Initiative für ein gutes Zusammenleben mit Windenergieanlagen, Brackel

Betr.: Neuaufstellung des Regionalen Raumordnungsprogramms (RROP) 2025 für den Landkreis Harburg – 4. Entwurf, Kapitel 4.2.3, Vorranggebiete Windenergie HAN 06 und HAN 10, Kapitel 2.1.3, Ansiedlung störintensiver Gewerbebetriebe

Skizze

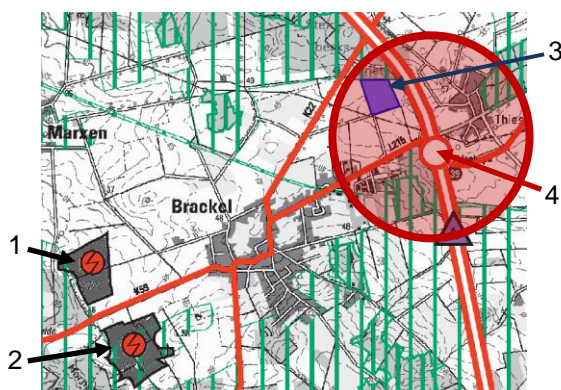
- **Industriegebiet, Logistikbetriebe:** Im Kapitel 2.1.3 sieht **das RROP 2025** nunmehr für einen Radius von 1 km rund um die Autobahn-Anschlussstelle Brackel die Möglichkeit der Ansiedlung von „insbesondere großflächigen, störungsintensiven Gewerbebetrieben“ vor. (Siehe Skizze, **(4)**)

- **Bestehende Windkraftanlage HAN 10:** Im Kapitel 4.2.3 sieht das **RROP 2025** ein Repowering vor, nachdem die in ca. 750 m Abstand zu Brackel befindlichen Anlagen eine Höhe von bis zu 200m haben. (Siehe Skizze, **(2)**)

- **Neue Vorrangfläche HAN 06:** Im Kapitel 4.2.3 sieht das **RROP 2025** eine neue Vorrangfläche Windenergie vor, wodurch die Errichtung von insgesamt 8 Windkraftanlagen (HAN 10 + HAN 06) ermöglicht wird, wobei jede dieser Anlagen bis zu 200m hoch sein wird. (Siehe Skizze, **(1)**)

- **Erdgas-Verdichterstation:** hierüber hinaus sieht der aktuell gültige Netzentwicklungsplan Gas (NEP2016) als Maßnahme 110-08 die bereits vom Landkreis „abgesegnete“ Erstellung einer großen Erdgasverdichterstation an der NEL-Pipeline vor. (Siehe Skizze, **(3)** , siehe Bild der geplanten Anlage.) Diese Anlage muss aus technischen Gründen definitiv und zwingend in Brackel errichtet werden und wurde für die Energiewende als „systemrelevant“ eingestuft.
